Warszawa, dnia 23.06.2020 r.

WOK.DOR.969/2020

Dotyczy postępowania o udzielenie zamówienia publicznego prowadzonego w trybie przetargu nieograniczonego pn. „Remont obiektu teatru Warszawskiej Opery Kameralnej przy Alei Solidarności 76b w Warszawie”, nr sprawy: WOK/01/2020.

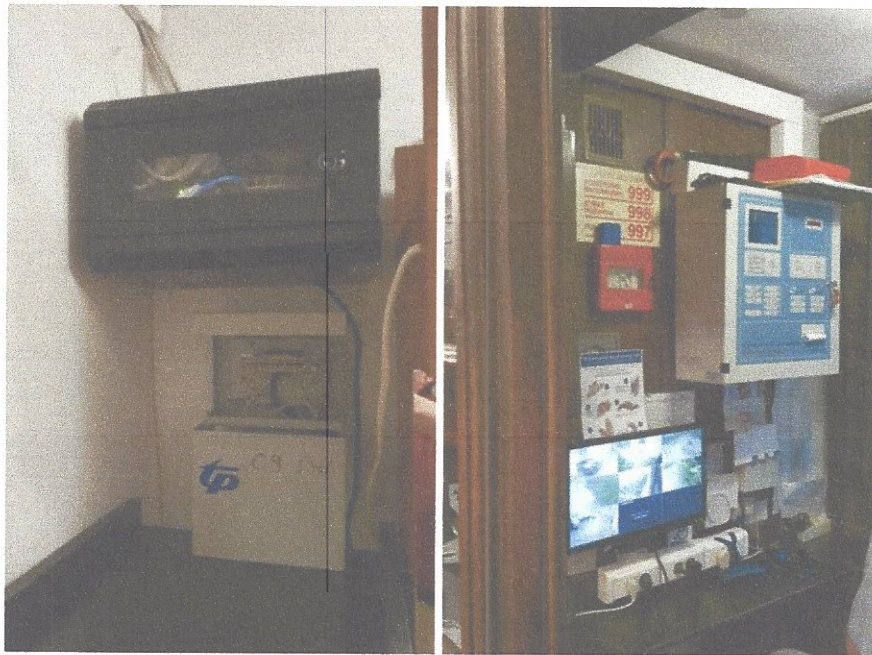
Czy Zamawiający potwierdza, że przy pracach malarskich i odnawiania ścian i sufitów lub montażu nowych mebli urządzenia instalacji elektrycznych i niskoprądowych, w tym czujki SAP, centrala SAP, nie będą zdejmowane lub przesuwane? Lub czy demontaże i ponowne montaż wykona firma budynkowa, serwisująca takie instalacje? Projekt i SIWZ nie przewiduje takich prac. Zdjęcia

elementów poniżej (pomieszczenia charakterystorni). Podobna sytuacja występuje w pomieszczeniu portierni.

Zamawiający informuje, że zgodnie z zapisami Opisu Przedmiotu Zamówienia Wykonawca powinien zabezpieczyć wszelkie wyposażenie niepodlegające demontażowi, w sposób uniemożliwiający jego uszkodzenie i zabrudzenie.

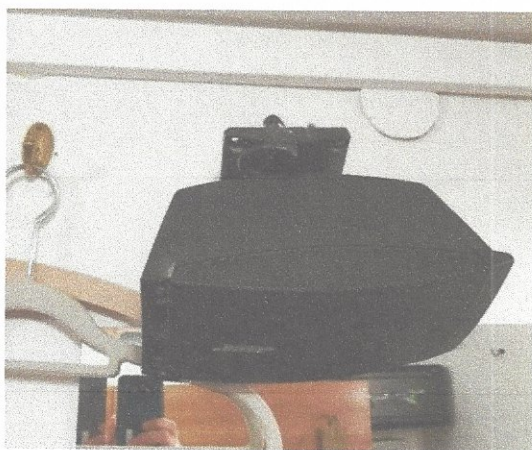
Czy Zamawiający potwierdza, że w zakresie prac nie ma wymiany urządzeń instalacji niskoprądowych, nawet jeśli występują jakieś uszkodzenia? Projekt i SIWZ nie przewiduje takich prac. Zdjęcie – przykład - poniżej:

Zamawiający nie przewiduje takich prac.

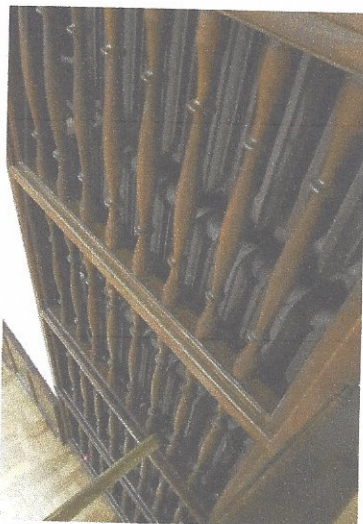
Czy grzejniki w sali widowni też mają być odmalowane na istniejący kolor brązowy jak na zdjęciu?

Grzejniki powinny być pomalowane w kolorze stolarki drewnianej, jak na projekcie/ patrz opis rysunku str. 9.
